高圧ガス保安協会
会長 近藤 賢二

容器の刻印の誤りに関するご協力依頼（お願い）

1. 刻印の誤りについて（一般継目なし容器、アルミニウム合金製、酸素）

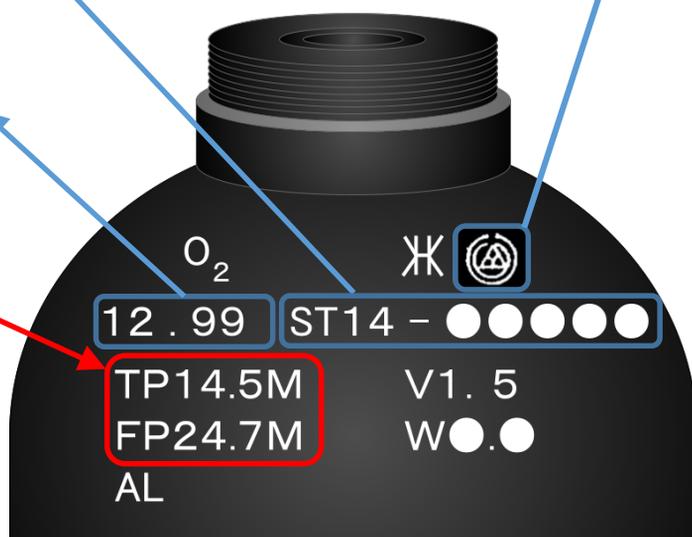
※ 誤った刻印の例です。
正しくは TP 24.5 M
FP 14.7 M です。
FP 24.7Mと刻印された容器が
あっても、14.7MPaを超える
圧力で充填しないでください。

- ① 14.7MPa を超える圧力で充填しないようご注意ください。14.7MPa を超える圧力で充填されている場合、速やかに回収を行って下さい。
- ② テイネン工業(株)製の容器のうち、同様の誤りの恐れがある以下の容器をお持ちの方は、容器の記号番号、TP 及び FP の値をご確認の上、当協会へご連絡下さい。
